Commune d'Ozoir-la-Ferrière

Plan Local d'Urbanisme

Notice de Présentation du Projet de Modification n°2

Modification n°2 du P.L.U. approuvée par Délibération du Conseil Municipal
en date du 10 mars 2025

Extrait du projet de zonage modifié du P.L.U.

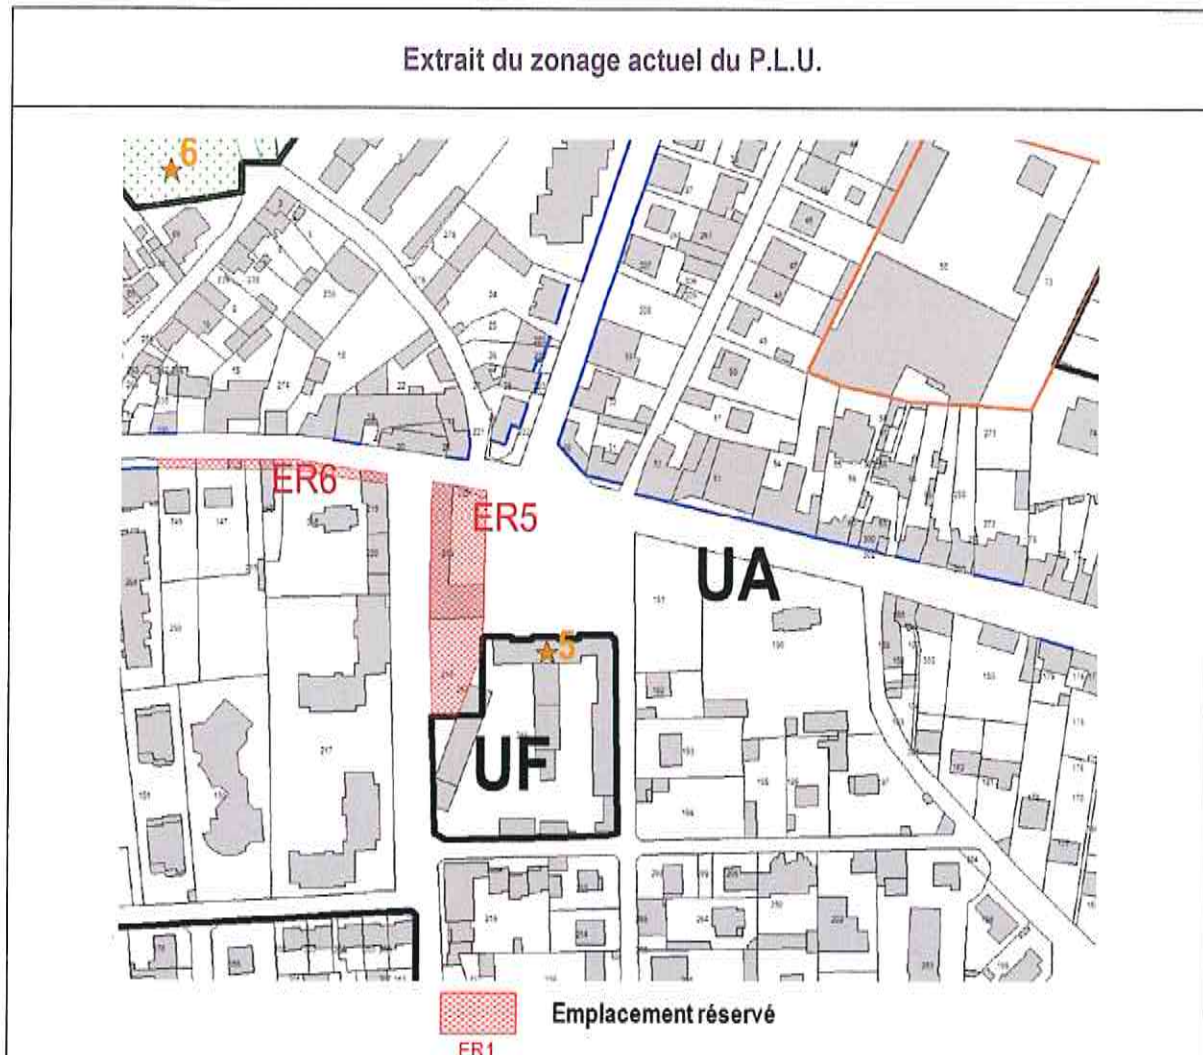
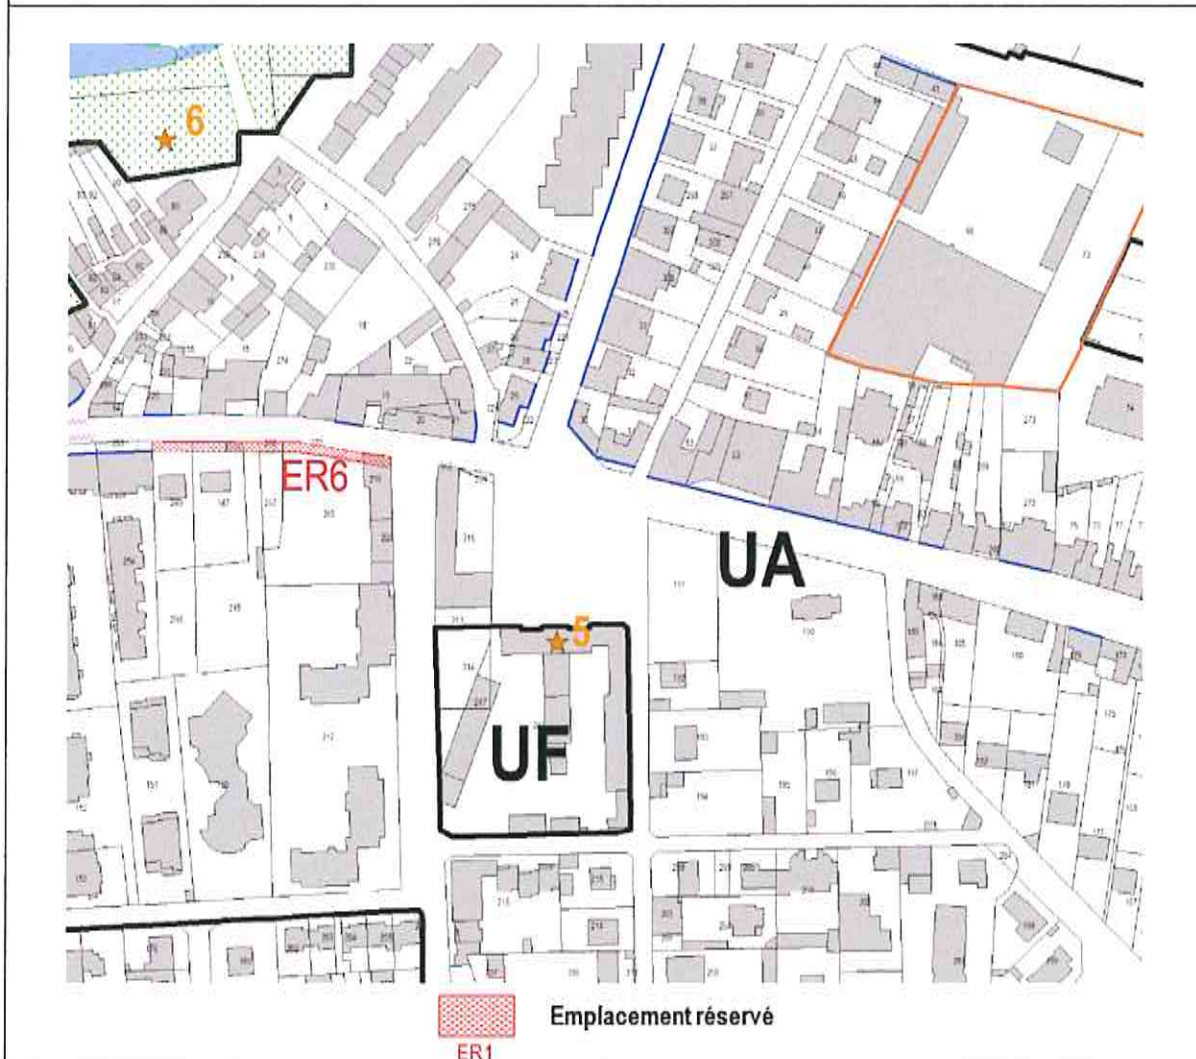
La première porte sur la suppression de l'emplacement réservé n°5, situé au 47 avenue du Général de Gaulle sur les parcelles BE n°218 et 219. La commune ayant pu acquérir le terrain nécessaire pour permettre la future extension de la Mairie, l'emplacement réservé n°5 peut donc être levé. Le tableau des emplacements réservés présent sur le plan de zonage est modifié en conséquence.

La seconde modification porte sur l'intégration en zone UF de la partie du terrain destiné à accueillir la future extension de la Mairie. Il s'agit de répondre à une des réserves de la commissaire enquêteuse émise dans son rapport.

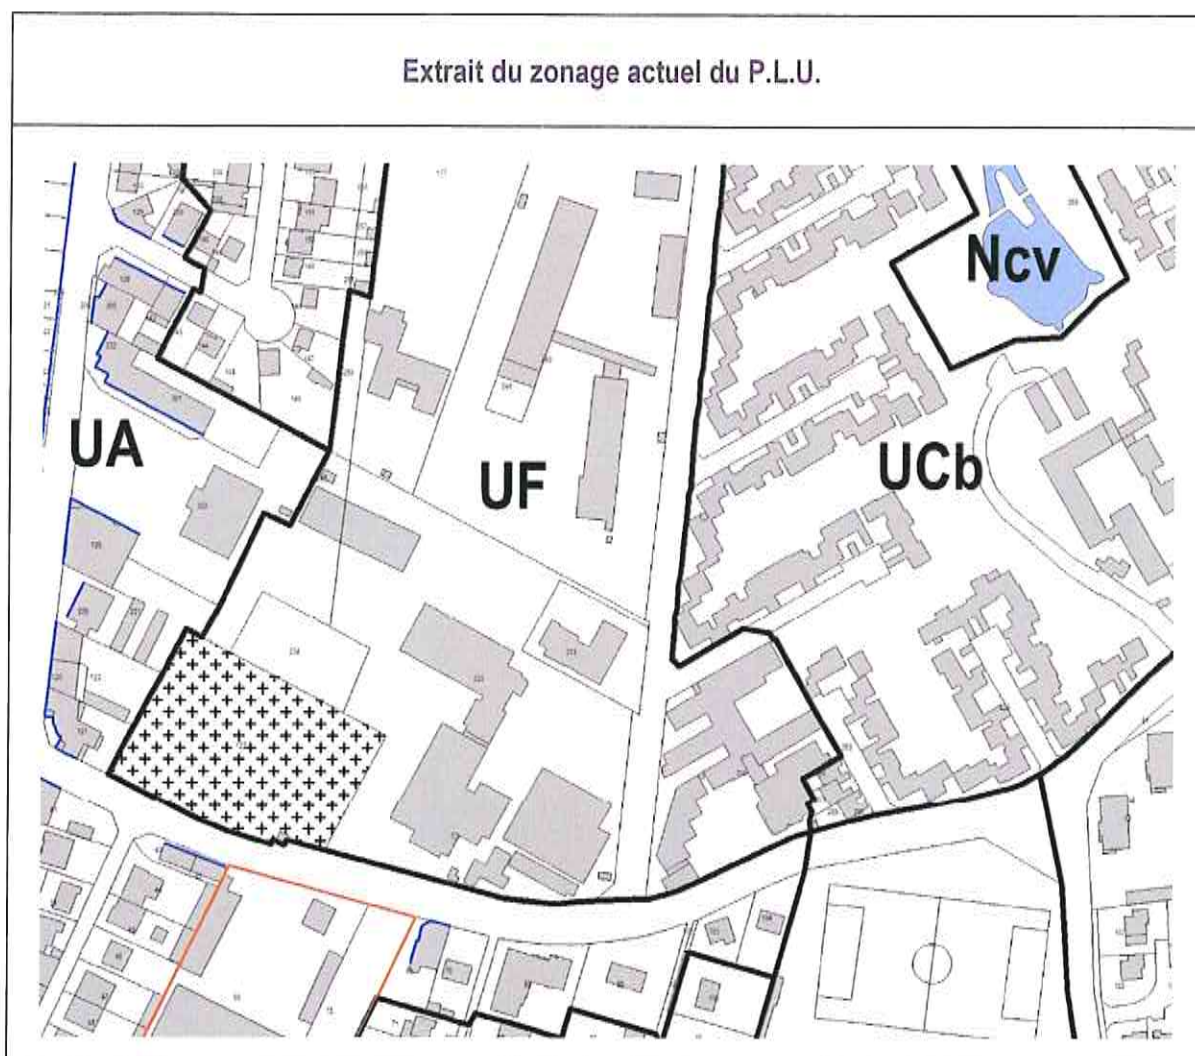
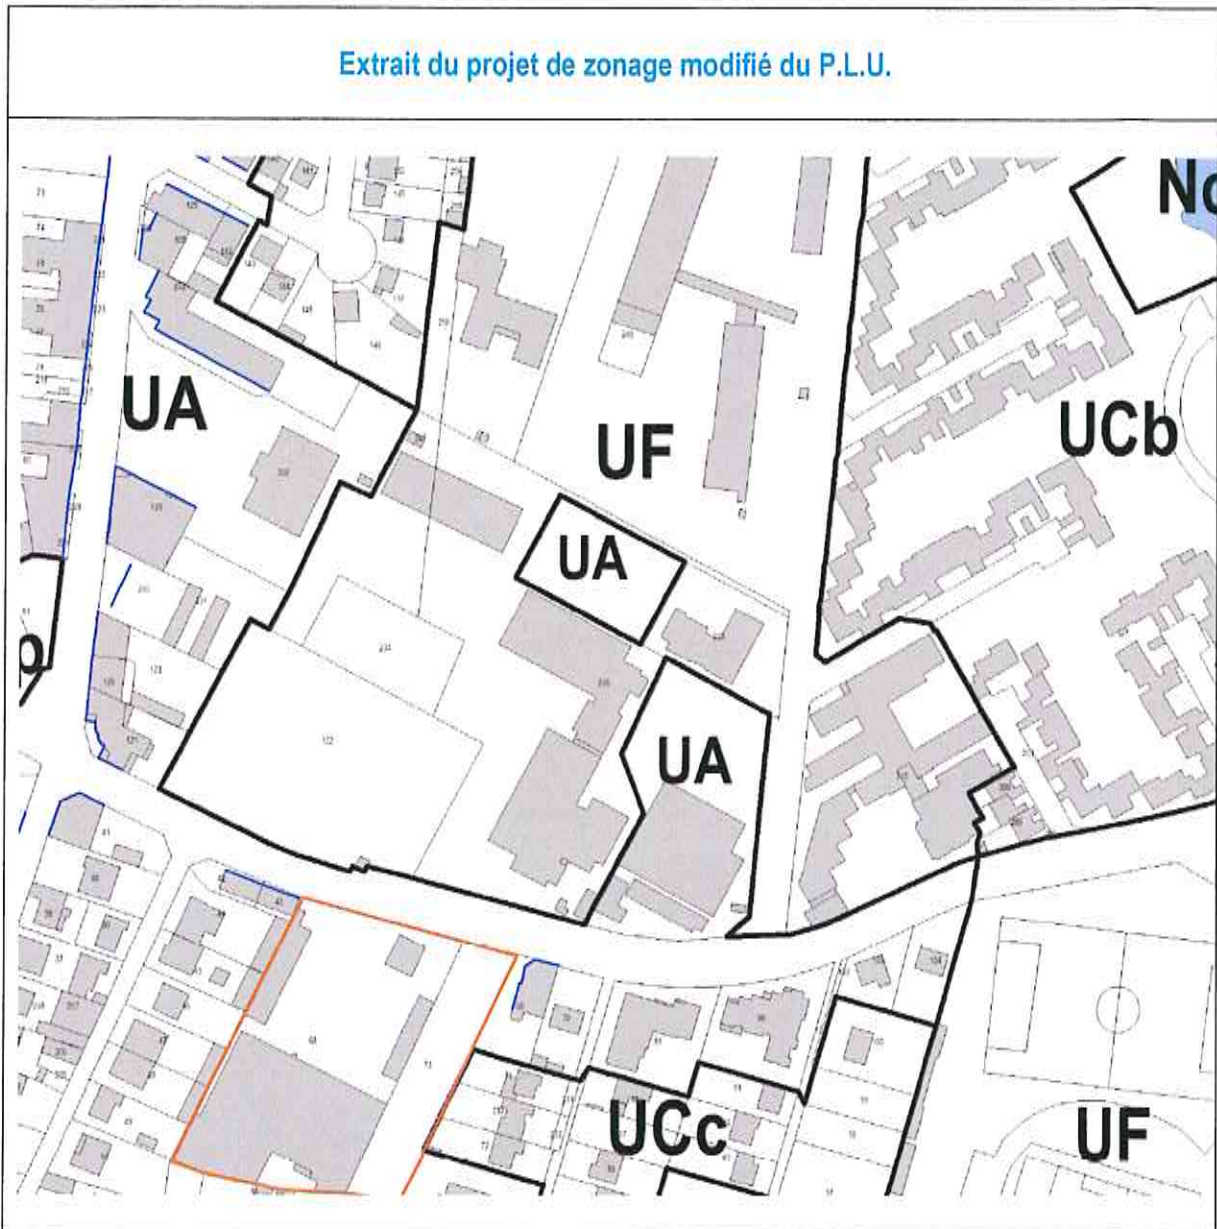
La troisième modification porte sur le basculement en zone UA du site accueillant les terrains de tennis situés allée Brèche aux Loups et allée André Boyer, actuellement en zone UF. Pour rappel, la zone UF correspond à des secteurs d'équipements publics ou d'intérêt collectif où seuls les équipements et services publics ou d'intérêt collectif sont autorisés.

Suite au projet de création du complexe Multi-raquettes, les terrains de tennis actuellement situés allée Brèche aux Loups seront délocalisés sur le site du futur complexe. Ce projet qui jouxte les espaces naturels du château de la Doutré, le gymnase municipal Anquetil et le collège Marie Laurencin, comprendra 3 pistes de padel couvertes, 4 terrains de tennis couverts et 3 terrains de tennis extérieurs, une structure artificielle d'escalade (9/12 mètres) dans une salle de 250 m² pouvant accueillir d'autres activités, ainsi qu'un club-house central servant de point névralgique du projet.

La commune est propriétaire des parcelles où sont implantés les terrains de tennis. Ce site n'ayant plus la vocation d'accueillir des équipements publics, la Ville souhaite basculer ces terrains en zone UA pour permettre leur mutation urbaine, la zone UF ne permettant uniquement la réalisation d'équipements et services publics ou d'intérêt collectif.

TOIT A LA MANSART

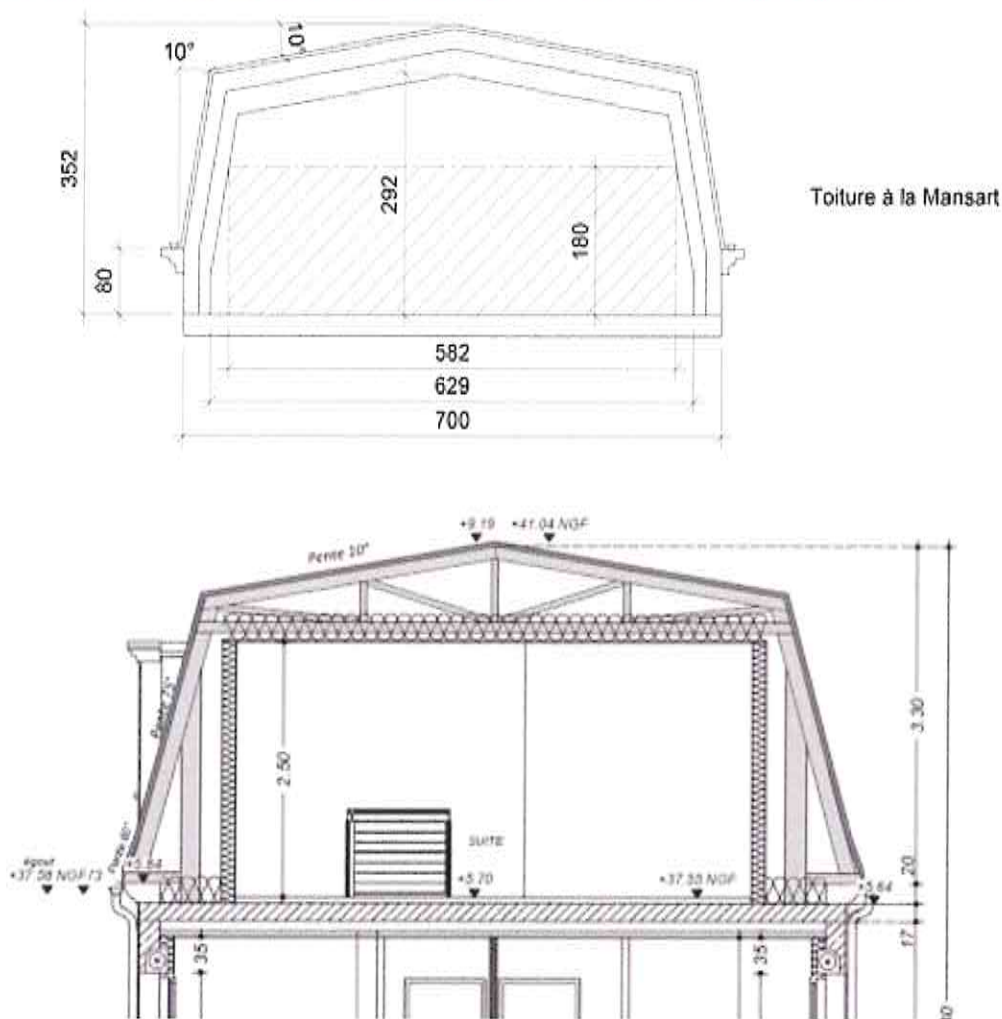
4 - Un nouveau terme a été ajouté. Il s'agit du toit à la mansart. Afin d'éviter des interprétations sur ce type de toiture lors des instructions, la commune a souhaité émettre une définition précise avec des schémas pour l'illustrer.

Un toit mansardé est un comble, sa surface de plancher est donc inférieure aux autres niveaux. Il est constitué de deux pentes sur le même versant :

- une partie supérieure avec une faible pente (de 10 à 20 degrés) appelé le terrasson
- un pan de toit avec une pente plus forte, appelé le brisis de toiture qui a une pente comprise entre 70 et 80 degrés

L'endroit où se brise la pente de la toiture est appelé la ligne de brisis ou ligne de bris.

Nouveau Schéma d'aménagement de l'Opération d'Aménagement et de Programmation

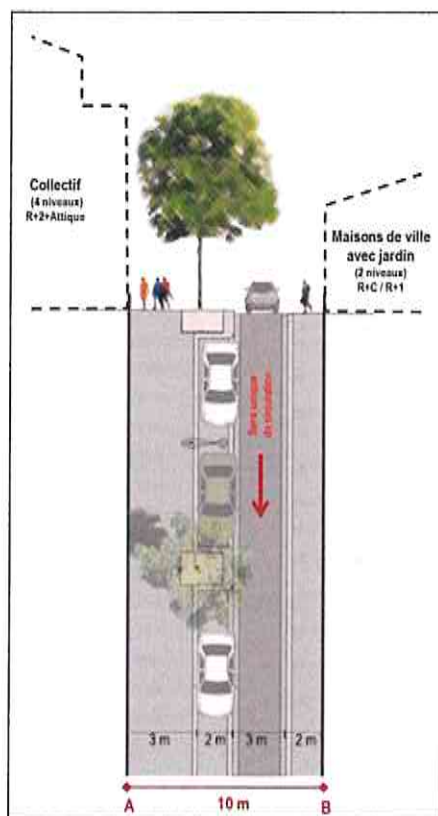
La ville souhaite faire évoluer les principes concernant les gabarits des futures constructions suite à la réflexion menée sur l'aménagement de ce site afin d'organiser une opération d'ensemble cohérente architecturalement et urbanistiquement à l'échelle du site mais également avec son environnement.

L'organisation et le type d'habitat sont conservés, seuls les gabarits évoluent :

- sur les îlots latéraux à la future place situés en premier rang, la hauteur serait conservée, soit trois niveaux, mais la forme du dernier étage changerait en passant de R+1+Comble à R+1+Attique. Pour rappel, l'attique correspond à l'étage sommital d'un bâtiment situé en retrait par rapport à l'étage inférieur. Le dégagement permet ainsi de réaliser une terrasse.

- sur l'îlot central situé face à la future place, la hauteur augmenterait d'un niveau passant de R+2+Attique à R+3+Attique. Cela correspond à la hauteur autorisée au faîtage dans la zone UA.

- sur les îlots arrières composés de maisons de ville :
 - La hauteur augmenterait d'un niveau passant de R+C ou R+1 à R+1+Attique pour les constructions à l'Ouest situées à l'arrière de la rue du Repos. Ce nouveau gabarit serait homogène avec celui des collectifs situés rue du Repos qui sont à R+1+C et R+2+C.

- La hauteur serait de R+1 contre R+C / R+1 pour l'ensemble des futures constructions situées à l'Est, à l'arrière de l'allée des Jardins afin de garder une homogénéité avec le tissu pavillonnaire avoisinant.

Les principes d'aménagement et le schéma d'aménagement de l'O.A.P. ont donc évolué en conséquence.

Nouvelle Proposition d'organisation de la voie de circulation créée

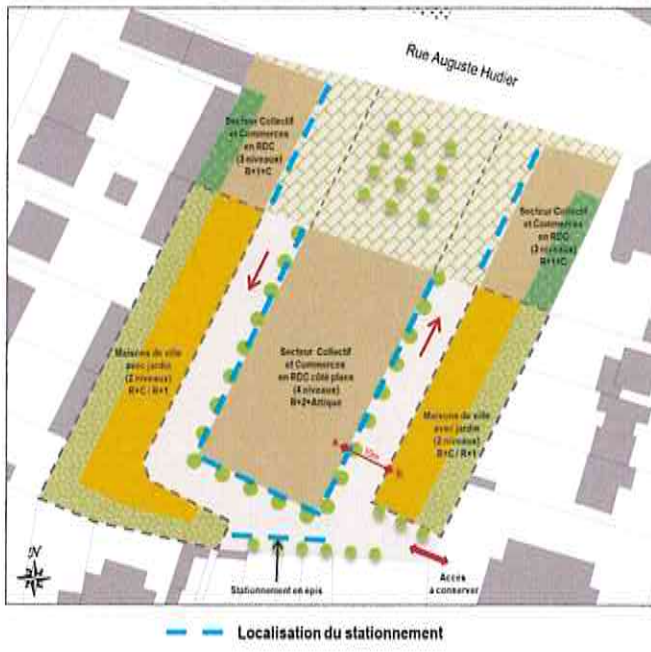
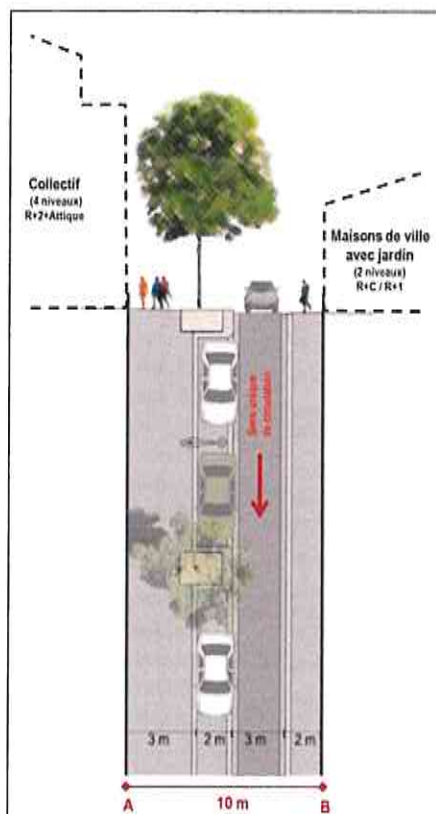
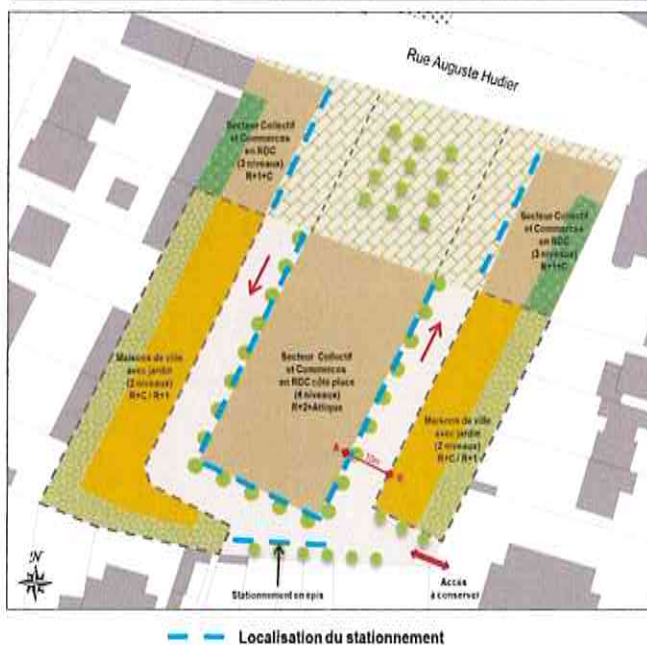
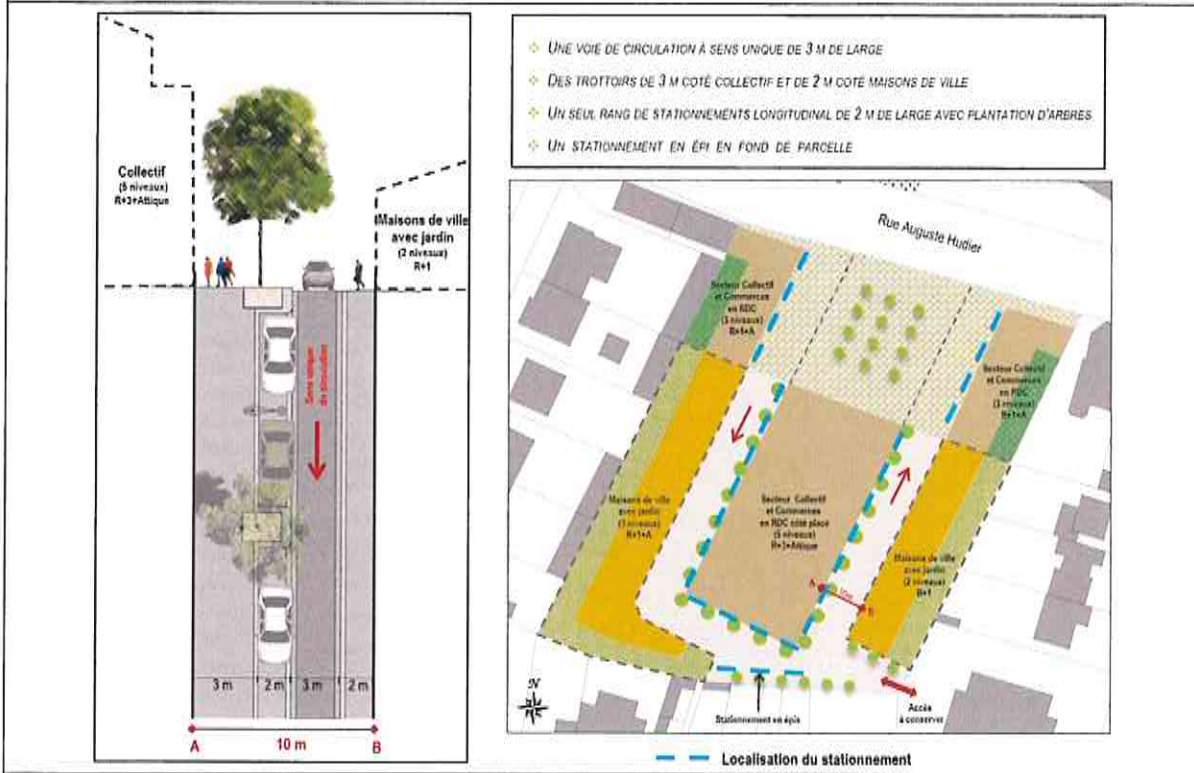
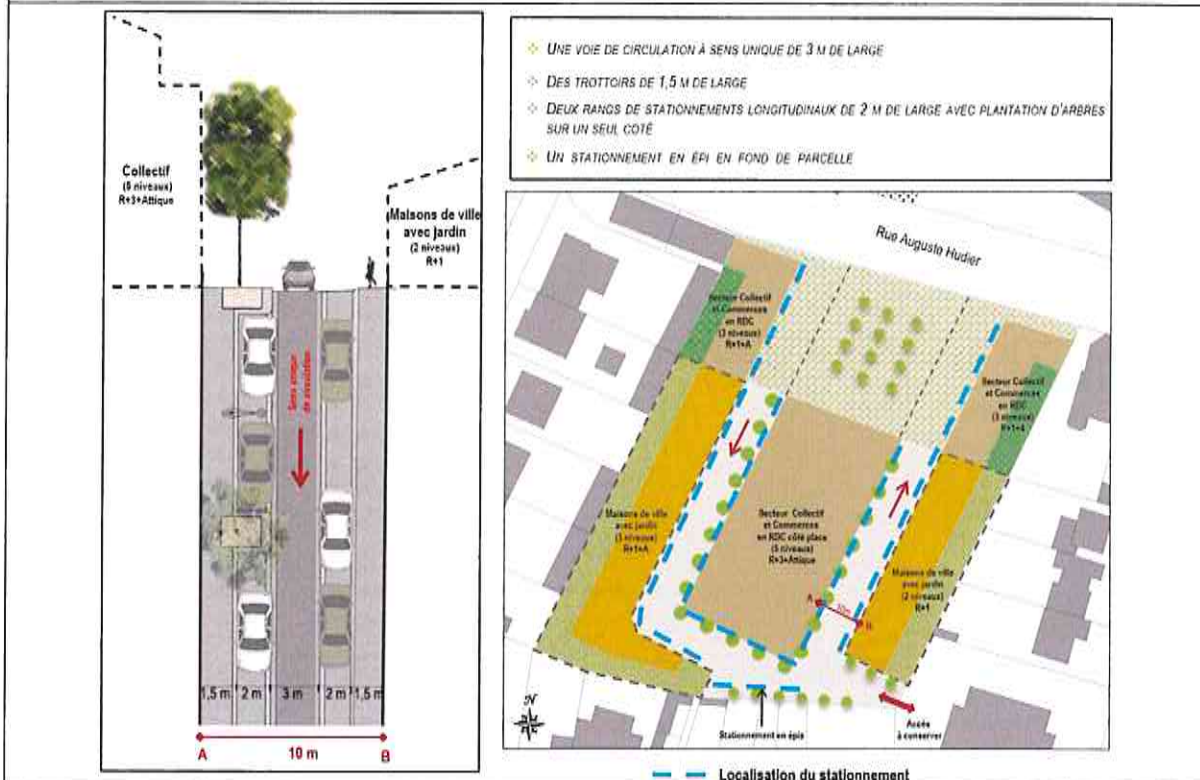
Les schémas d'organisation de la voie de circulation créée évoluent également avec l'insertion des nouveaux gabarits des futures constructions.

De plus, il s'agit ici de corriger une erreur qui a été faite concernant ces schémas. En effet, a été présenté deux fois le même schéma, explicitant à chaque fois la même organisation. Un nouveau schéma a donc été ajouté avec une proposition d'organisation différente soit : des trottoirs de 1,5 m de large de chaque côté de la chaussée et deux rangs de stationnement longitudinaux.
